PROJEKT STAŁEJ ORGANIZACJI RUCHU

STAŁA ORGANIZACJA RUCHU W ZAKRESIE OZNAKOWANIA
TURYSTYCZNEGO

Generalna Dyrekcja Dróg Krajowych i Autostrad Oddział w Zielonej Górze Rejon w Żarach informuje, że opiniuje **pozytywnie** projekt stałej organizacji w zakresie oznakowania turystycznego na odcinku DK 12n km 2+966 ÷ 3+430:

O P I N I A

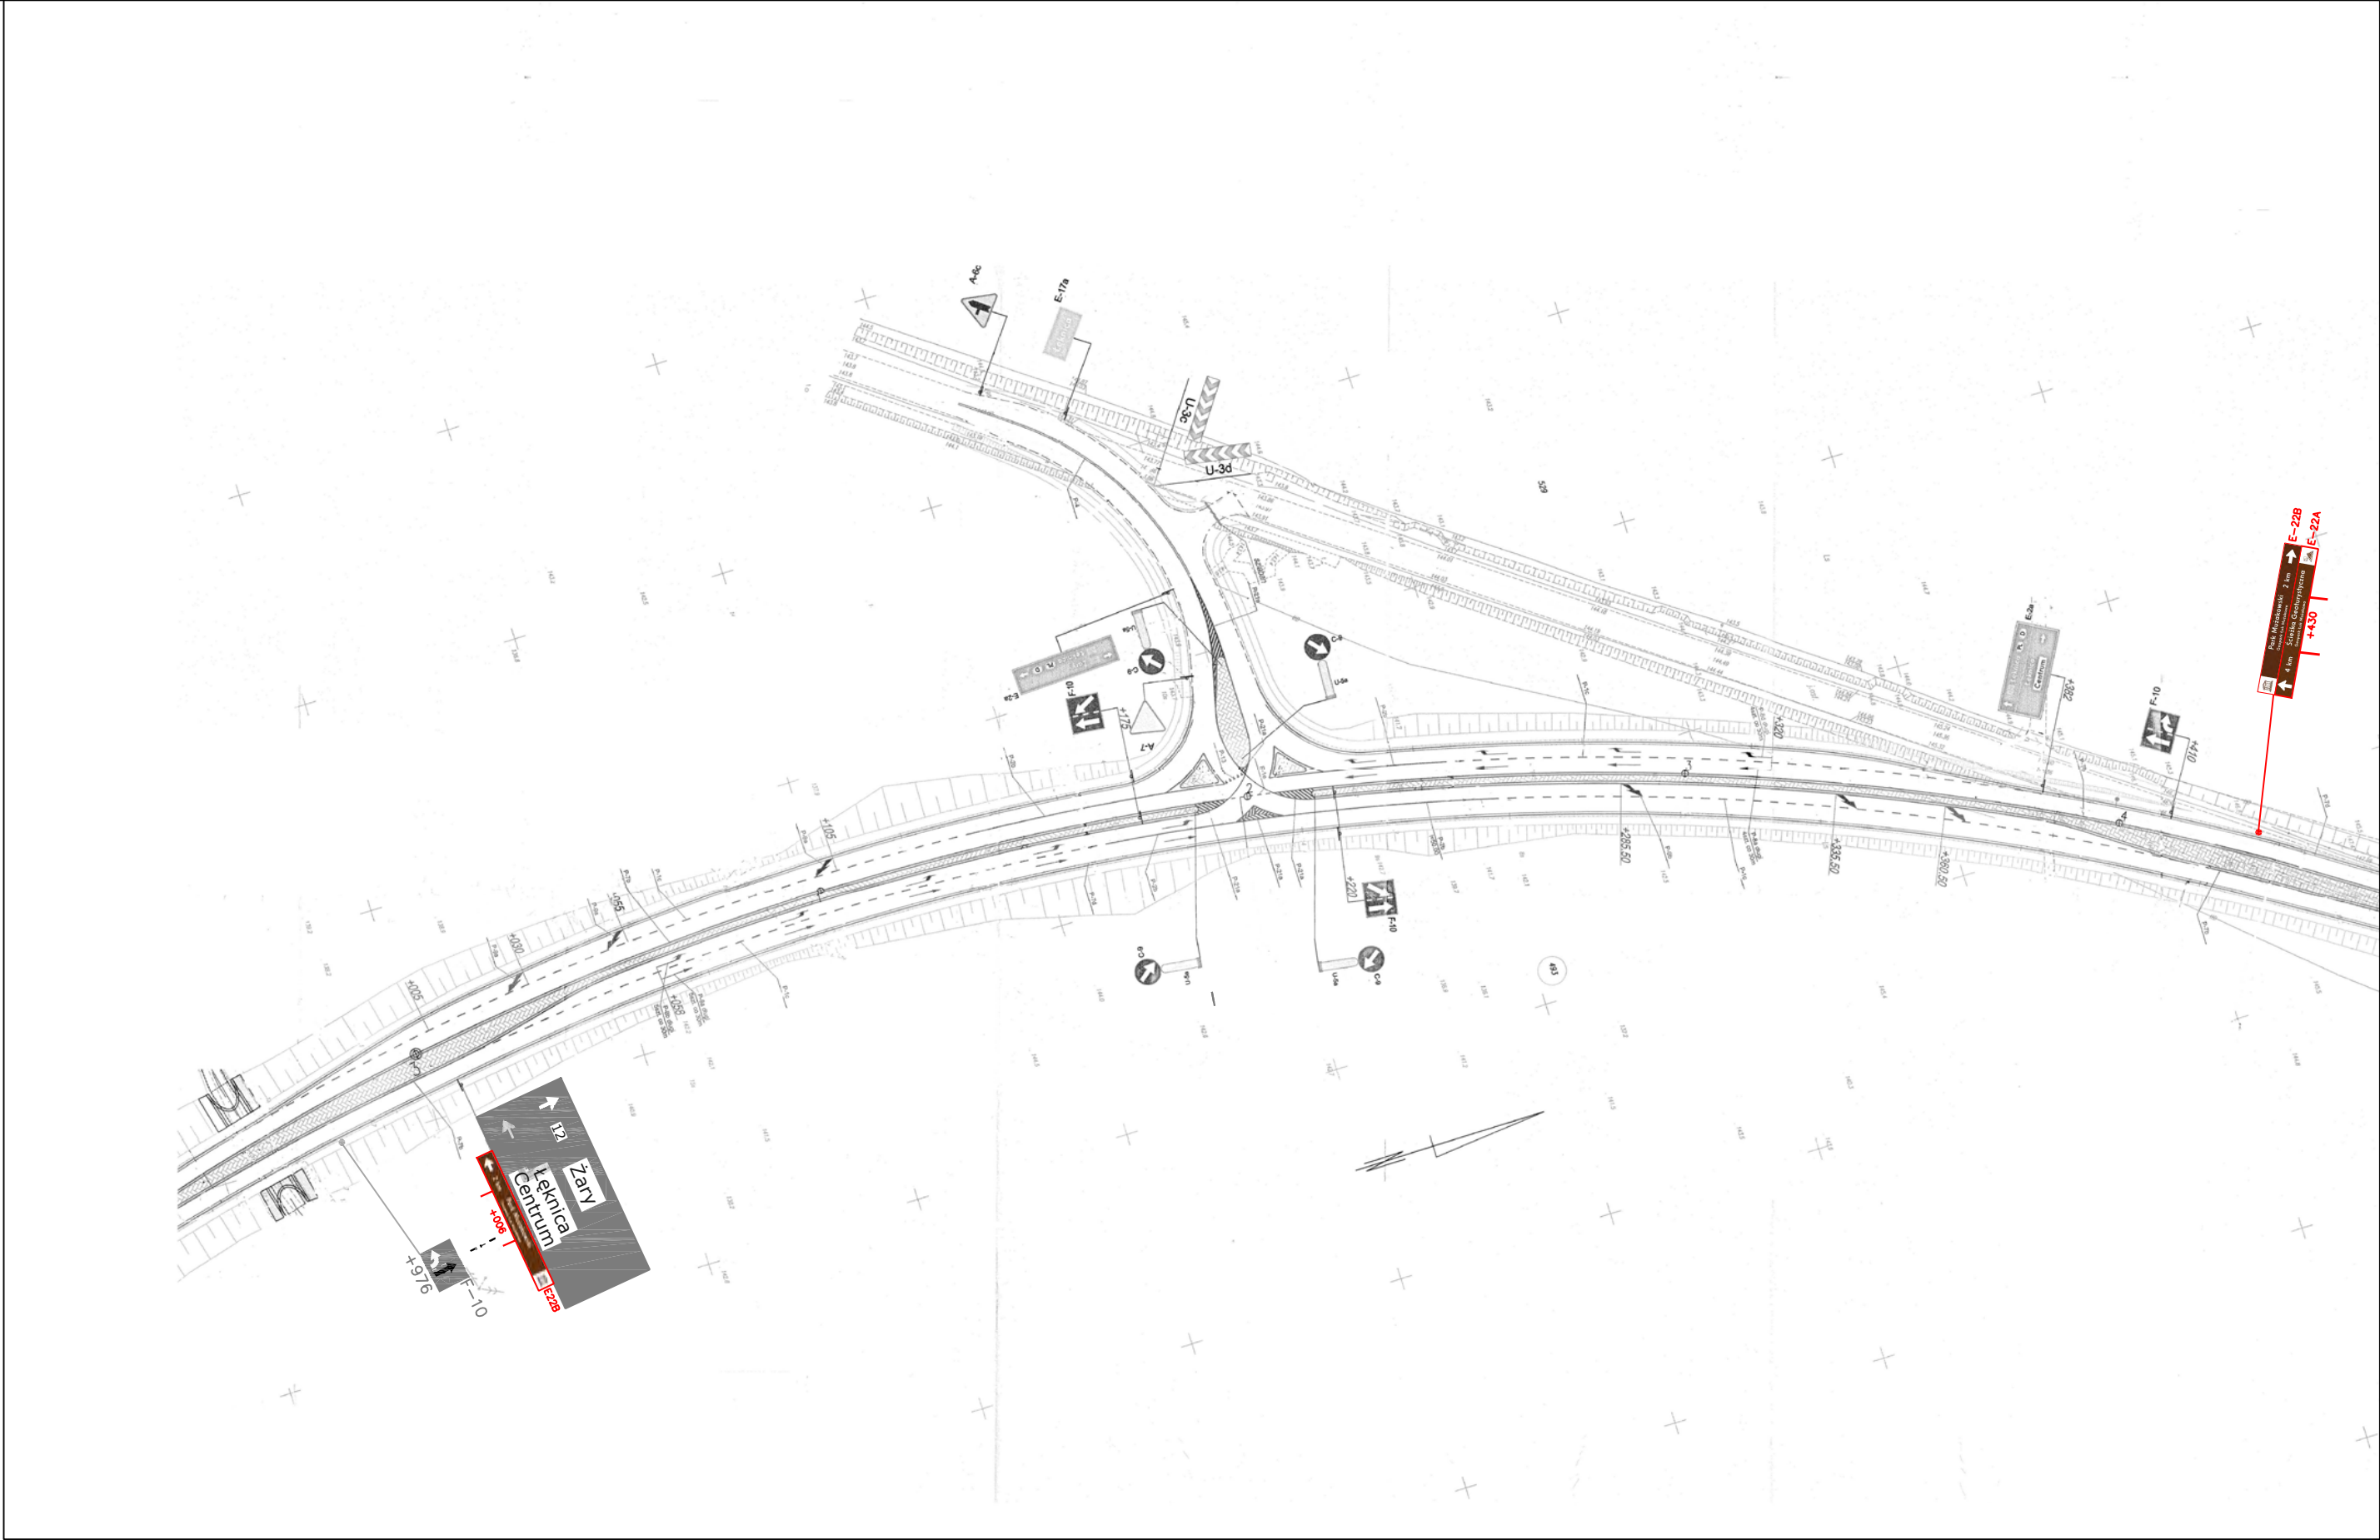
- znaki na str 11.i str 12 Połączenie DK27 i 12 rondo zielonogórskie 39km, DK12 rondo Żary 35km naszym zdaniem strzałki winny być w tzn. odbiciu lustrzanym bowiem w Polsce obowiązuje ruch prawostronny
